改善箇所説明図

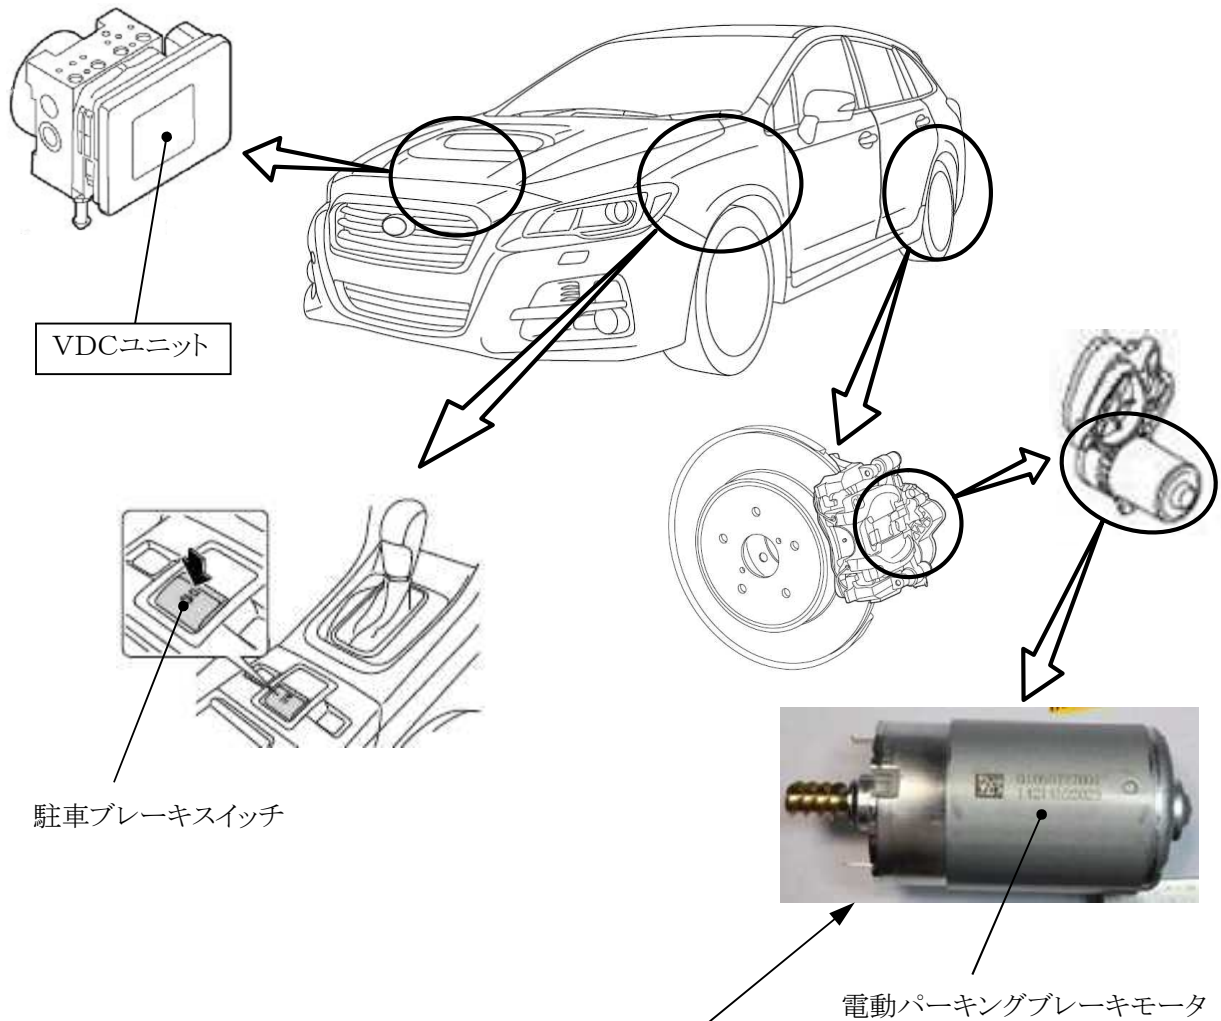
基準不適合発生箇所

VDC(ビークルダイナミクスコントロール)ユニットにおいて、電動パーキングブレーキ制御プログラムが不適切なため、車両駐車時に電動パーキングブレーキを作動させ、一定時間後にイグニッションスイッチをオフからオンに操作すると、電動パーキングブレーキのモータが作動し続けることがある。そのため、当該モータが損傷し、電動パーキングブレーキが解除できなくなるおそれがある。

改善内容

全車両、VDCユニットの制御プログラムを書き換える。

識別

車台番号打刻の3桁型式と6桁番号の間の「-」の上部に黄色ペイントを塗布する。
